VILLE DE SAINT-MAUR-DES-FOSSÉS

Objet : AVIS sur la demande d'enregistrement formulée par la société VIRTUO INDUSTRIAL PROPERTY en vue d'exploiter une plateforme logistique dans le port de Bonneuil-sur-Marne (quai du Rancy)
P.J : 1 Annexe « Observations détaillées »

OBSERVATIONS DÉTAILLÉES valant AVIS DÉFAVORABLE

[extrait du plan masse]

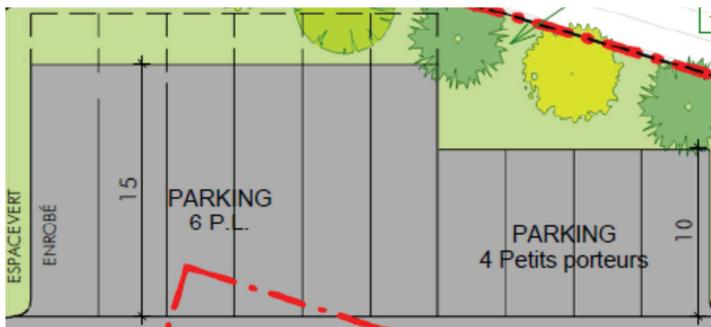
Les 110 places « VL » (véhicules légers) :

Le pétitionnaire prévoit un nombre de places de stationnement pour les VL qui est supérieur de 55 % au minimum requis par le PLU de Bonneuil-sur-Marne. Le calcul figure page 31. VIRTUO réalisera 110 places VL alors que le PLU en exige 71. Quelle est la raison de cette différence ? Comment s'explique le calcul par rapport à la SHON bureaux et à la SHON entrepôt qui semble inversé ?

En vue de quels effectifs de salariés, VIRTUO adapte-t-il son calcul ? Est-ce pour les 100 personnes évoquées plus haut ou pour davantage encore ?

La perspective du futur bâtiment (façade quai du Rancy et Darse Sud avec vue sur les accès aux 21 quais PL)

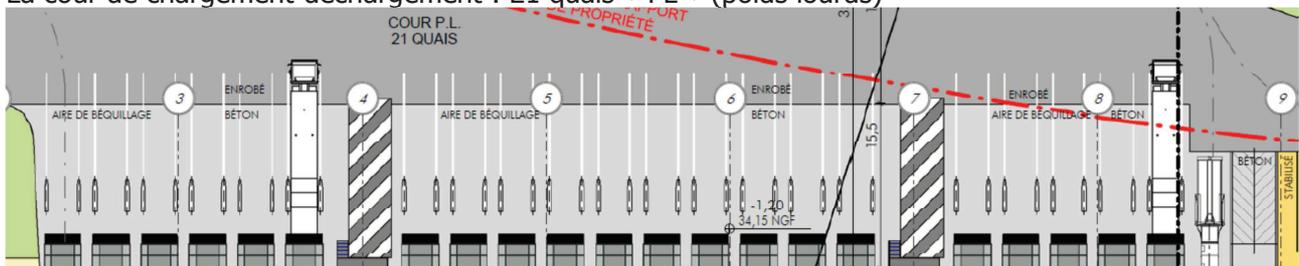
Les places de stationnement pour 6 « PL » (poids lourds) et 4 « petits porteurs » :

- Dans ces conditions, combien de véhicules circuleront sur le site et les voiries adjacentes de la commune et des villes voisines ?
- Est-ce que le parking de 110 places VL est occupé à 100% en 3*8 ?
- Quel est le nombre de rotations de PL par jour ?
